改善箇所説明図

改善措置の内容

補強パッチ取付図

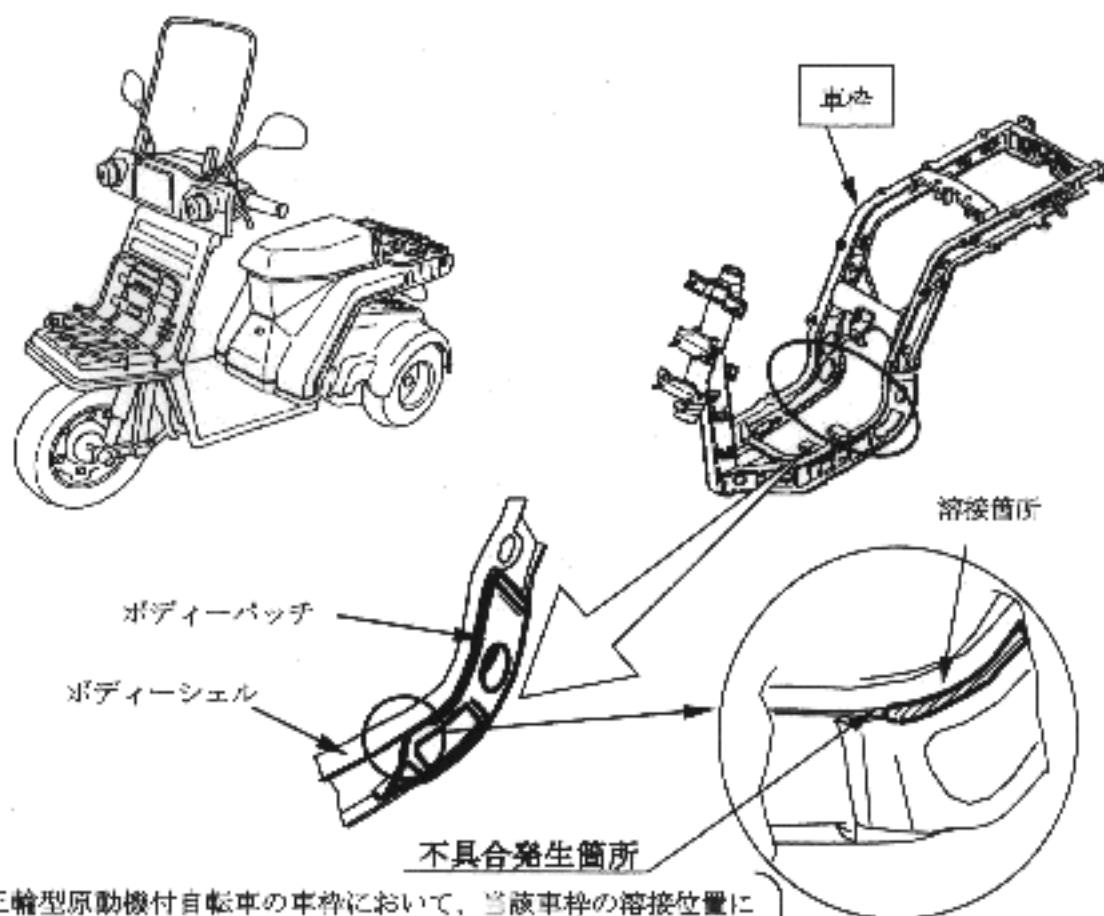
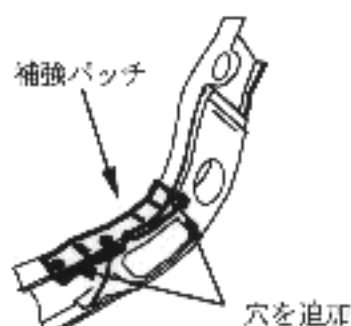
三輪型原動機付自転車（三輪車）の車枠において、当該車枠の溶接位置に一部不適切なものがあるため、このままの状態で使用を続けると、車枠に亀裂が入り、最悪の場合、折壊して走行安定性を損なうおそれがある。

全車両点検し、車枠に亀裂が入っているものは、良品に交換する。又、亀裂のないものは、補強パッチを追加する。

補強パッチセット

（補強パッチ本体、取付ボルト類）

識別：車枠の車台番号付近に黄色ペイントを塗布する。
